监理通知单

工程名称：郓城县返乡创业园一期 5.9MW 分布式项目

编号：003

事由：关于组件正确接地方式

图 7 安装方式

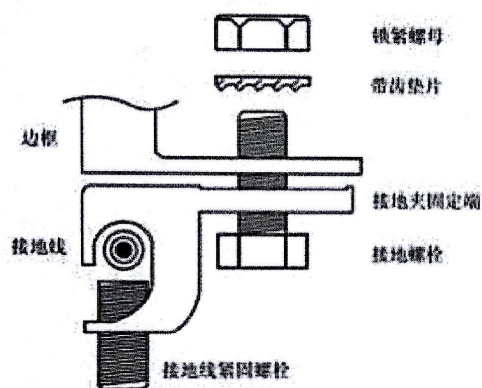
2017 年 5 月 8 日经监理在现场巡视中发现，有个别工人把带齿垫片放在接地螺栓与接地夹固定端失去带齿垫片作用及时改正，若在发现带齿垫片放置错误将形成罚款单，忘现场管理人员引起重视及时通知工人改正。
